„Rekonstrukce ŽST Batelov včetně DOZ výhybny Spělov“

Vysvětlení, změny a doplnění zadávací dokumentace - Dodatek č. 5

V předložené PD: D_2_1_8-SO125201-2_03a_Vzorove_pricne_rezy.pdf :

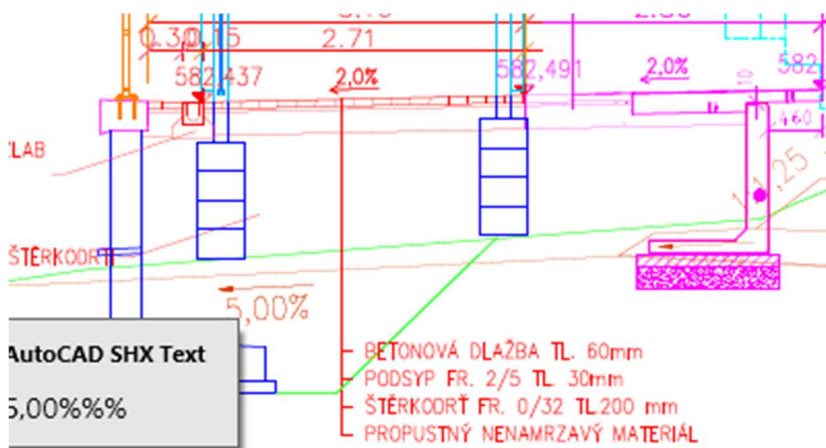
SO 12-52-01:

Rozpor v požadavcích na skladbu konstrukce:

Konstrukce chodníku je navržena v následující skladbě:

Dlaždice 200x200x80	tl. 60 mm
ŠD 4/8mm	tl. 30 mm
ŠD 8/16mm	tl. 100 mm
Celkem	tl. 190 mm

V předloženém výkazy výměr není specifikace použitého kameniva – prosíme tedy upřesnit požadovanou frakci a tloušťku vrstev.

Odpověď na dotaz č. 208:

Vrstvy dlažby byly sjednoceny a v TZ opravena. VV byl upraven.

SO 13-52-01:

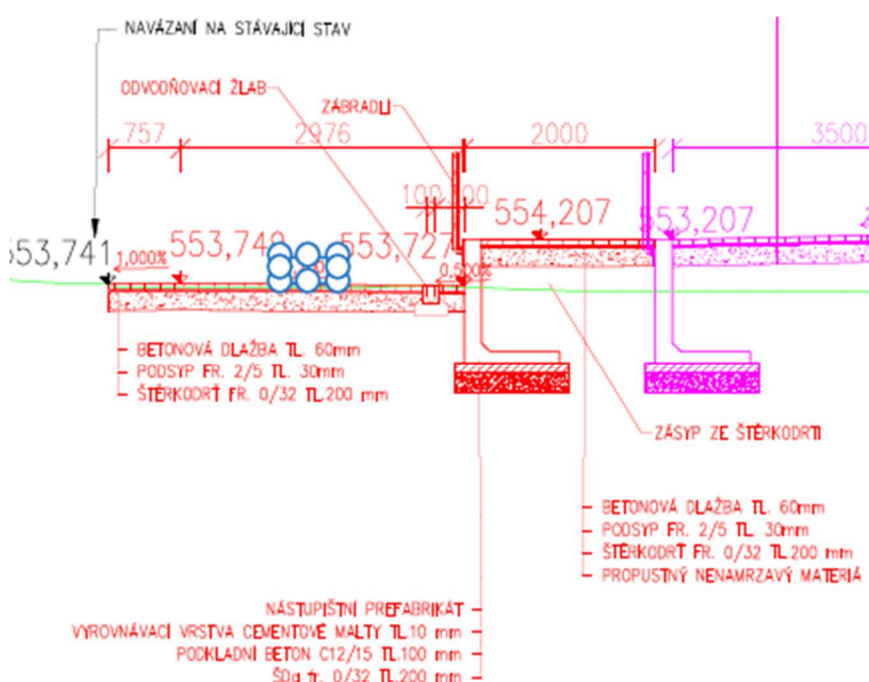
Rozpor v požadavcích na skladbu konstrukce pro betonovou dlažbu – viz dotaz v objektu SO 12-52-01.

K čemu se vztahuje položka 45131A PODKLADNÍ A VÝPLŇOVÉ VRSTVY Z PROSTÉHO BETONU C20/25 3,45 m3 (0,23 x 15)

Pol. 87427.1 POTRUBÍ Z TRUB PLASTOVÝCH ODPADNÍCH DN DO 100MM M 132,00 M

Prosíme upřesnit účel tohoto potrubí včetně umístění, uložení, napojení (půdorys, řez). A prověřit výměru.

V Půdoryse je pouze přípojka DN 150.

Odpověď na dotaz č. 209:

Rozpor ve skladbě konstrukce byl odstraněn v dotazu č. 82.

Položka se vztahuje k betonovým základům obrubníků a odvodňovacího zařízení.

Potrubí je patrné z výkresové dokumentace a další požadované výkresy budou případně doplněny v rámci AD. Výměra byla prověřena a odpovídá skutečnosti, pouze se změnila položka na správný parametr do DN200.

SO 16-52-01:

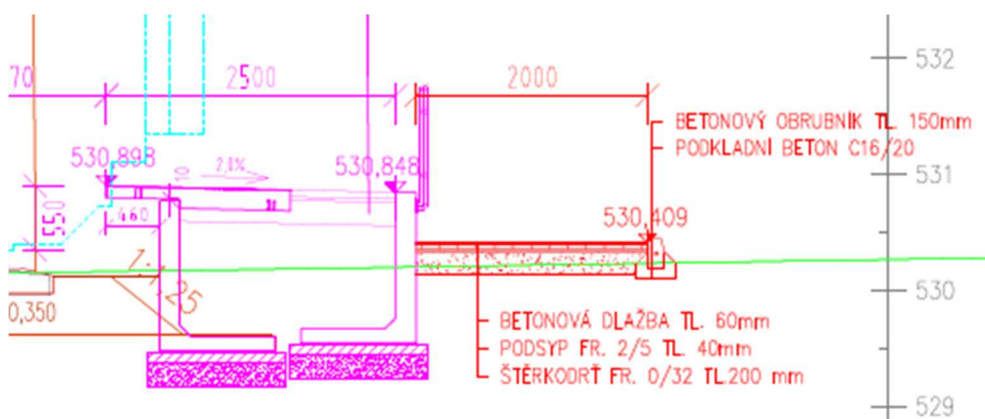
Rozpor v požadavcích na skladbu konstrukce pro betonovou dlažbu: viz. objekt SO 12-52-01.

Pol. 56332 VOZOVKOVÉ VRSTVY ZE ŠTĚRKODRTI TL. DO 100MM44,03 M2

Konstrukce chodníku je navržena v následující skladbě:

Dlaždice 200x200x60	tl. 60 mm
ŠD 4/8mm	tl. 30 mm
ŠD 8/16mm	tl. 100 mm
Celkem	tl. 190 mm

Odpověď na dotaz č. 210:

Skladba dlažby byla sjednocena a v TZ opravena.
